Gemeinde Altenstadt

Gemeindevertretungsvorlage

Ortsumgehung Altenstadt Zustimmung zur Vorzugsvariante 1

Ortsumgehung Altenstadt

--- = mögliche Wirtschaftswegvarianten

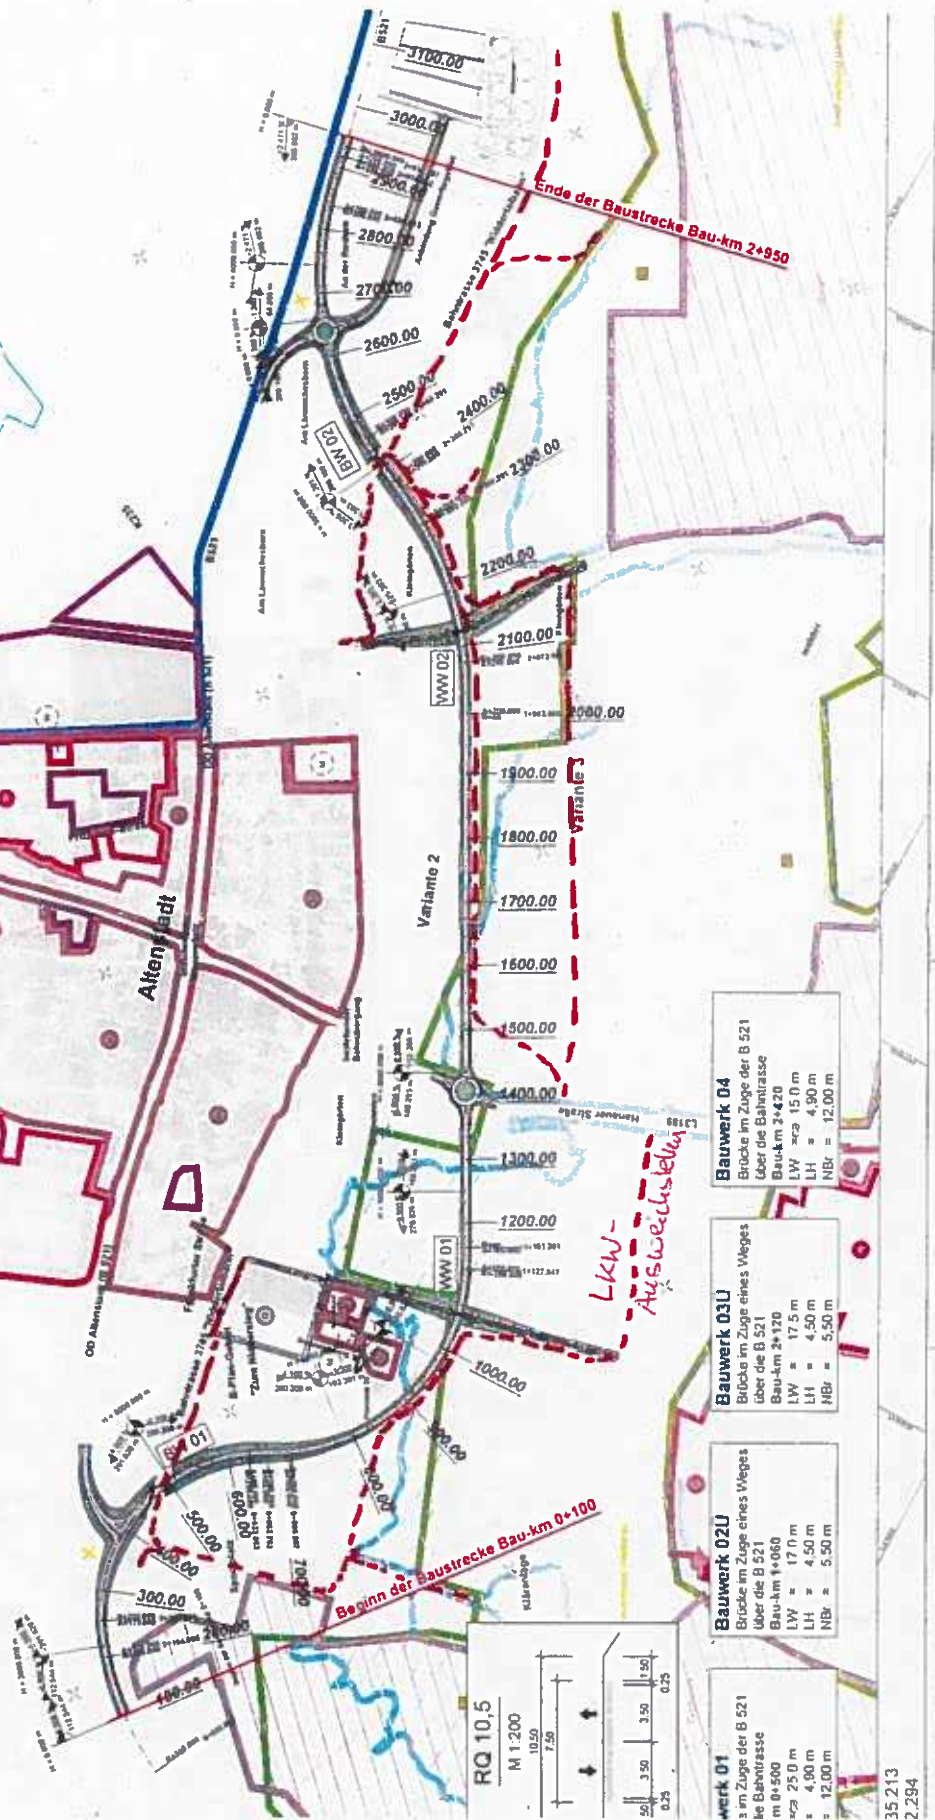
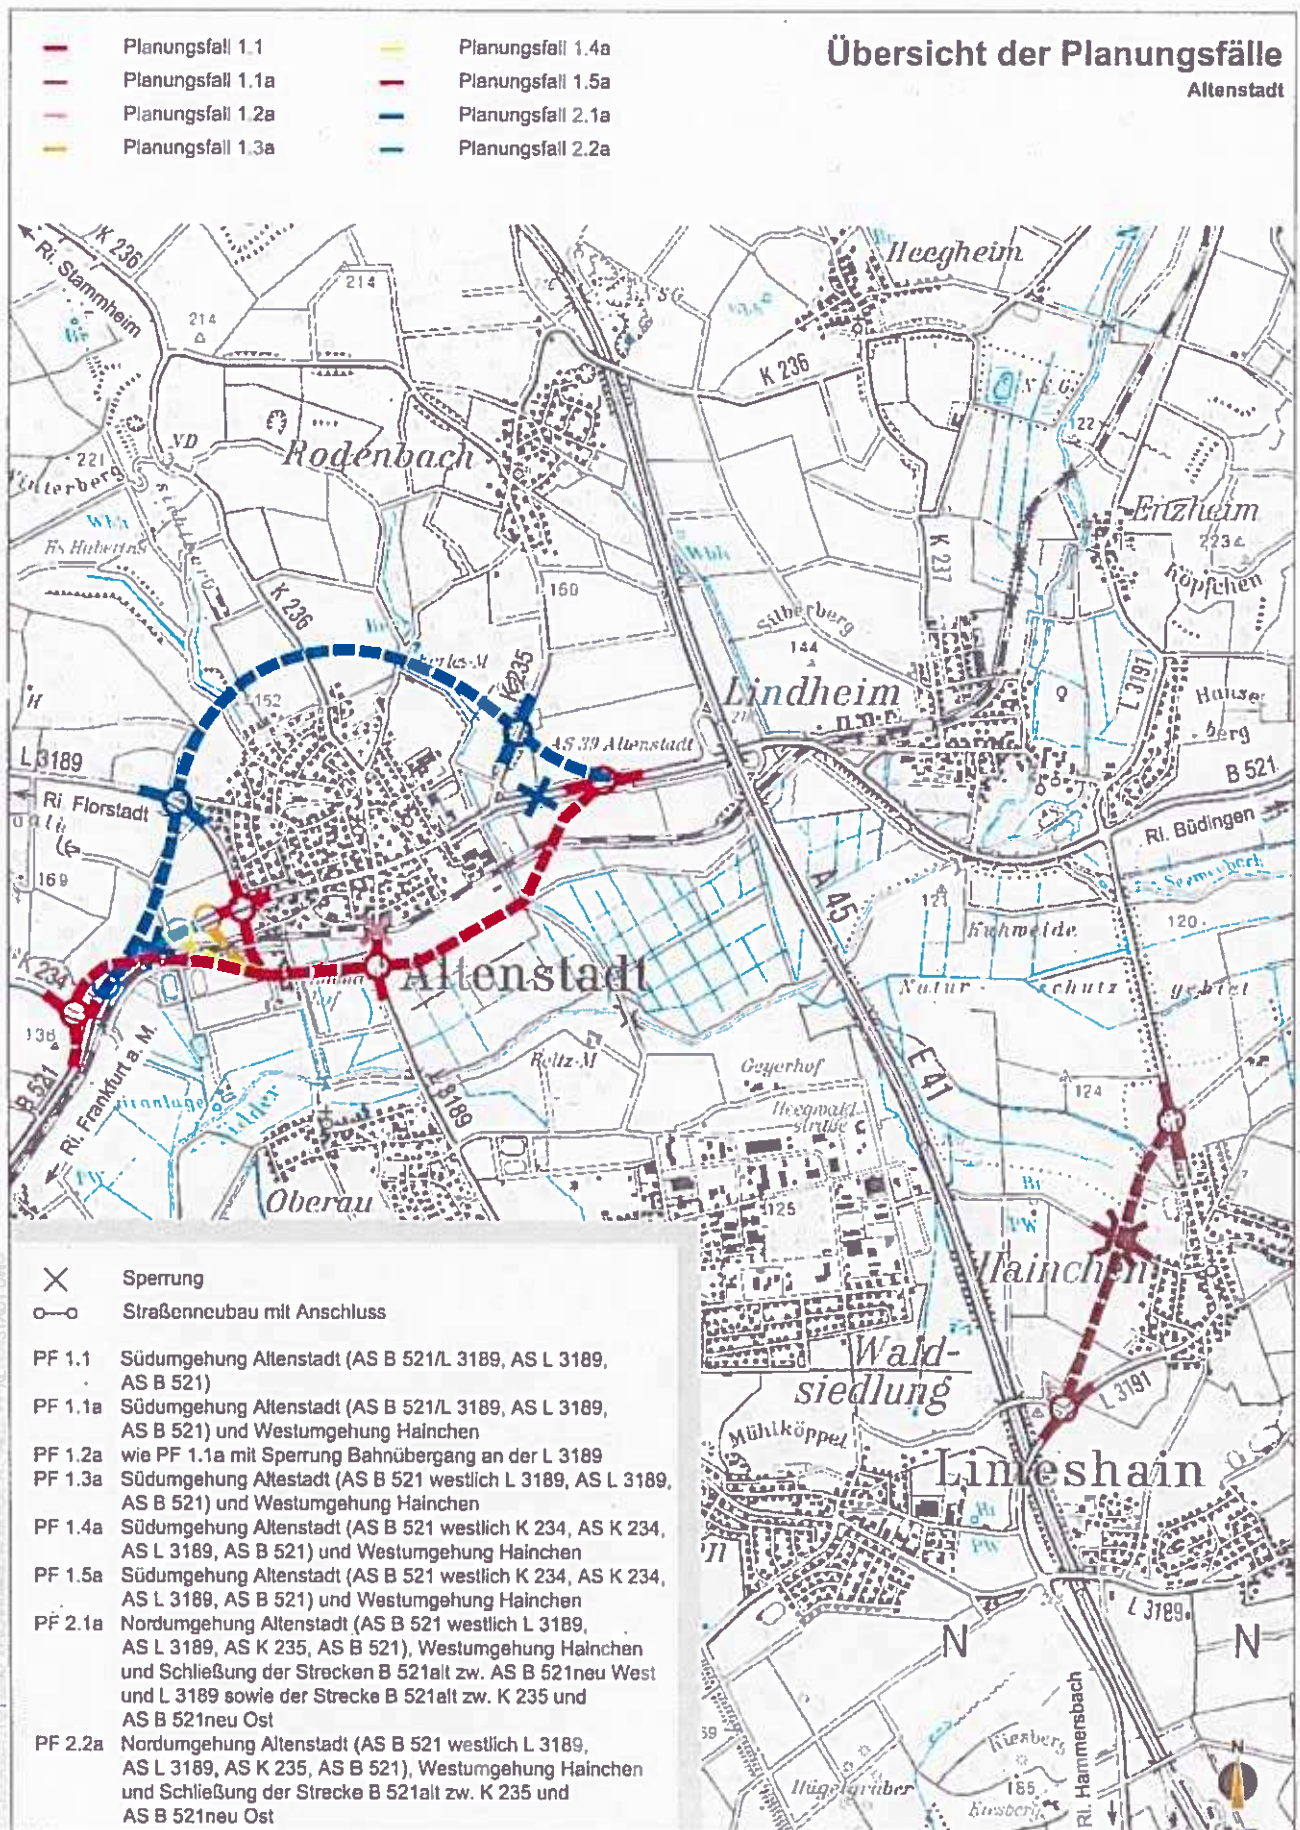
In unserem Schreiben vom 09.07.2012 haben wir bereits darauf hingewiesen, dass auf zusätzliche Brücken von Wirtschaftswegen im Bereich des Reiterhofes und der Bebauung Niddersteg verzichtet werden kann. Auf diesen Sachverhalt sowie auf die Beachtung des Rad- und Fußweges entlang der L 3189, der als Schulweg genutzt wird, sollten wir in unserer Stellungnahme hinweisen.

Auf zusätzliche Brücken von Wirtschaftswegen im Bereich des Reiterhofes und der Bebauung „Niddersteg“ könnte bei einer Anpassung der Planung der Wirtschaftswegen verzichtet werden. Dies ist im Rahmen der nächsten Planungsschritte endgültig mit der Gemeinde abzustimmen. Bei der weiteren Planung ist der Rad- und Fußweg entlang der L 3189, der als Schulweg genutzt wird, zu berücksichtigen.

Bei der Sichtung des uns zur Verfügung gestellten Planes ist uns aufgefallen, dass auf zusätzliche Brücken von Wirtschaftswegen im Bereich des Reiterhofes und der Bebauung „Niddersteg“ verzichtet werden könnte.

Dies bitten wir bei den Planungen zu berücksichtigen.
